# 改善箇所説明図

**基準不適合発生箇所**

改善前	改善後

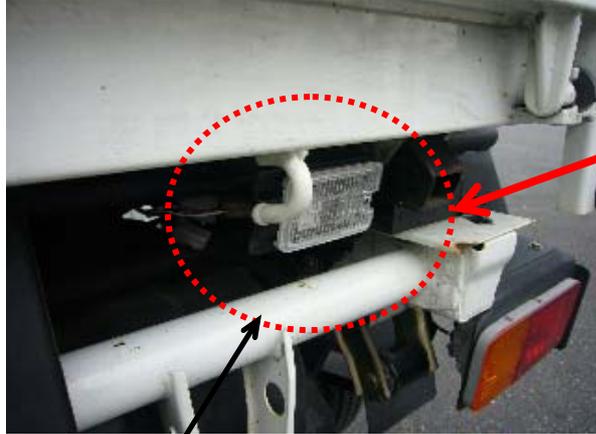
トラックの荷箱を昇降させる装置をオプションとして追加架装した車両(多目的ダンプ、ライトダンプ、ミニダンプ)において、後退灯の取り付け位置が不適切なため、後退灯照明部の視認性が道路運送車両の保安基準に適合しない。

全車両、後退灯の取り付けブラケットにスペーサーを追加する。

注:  は、追加部品を示す。
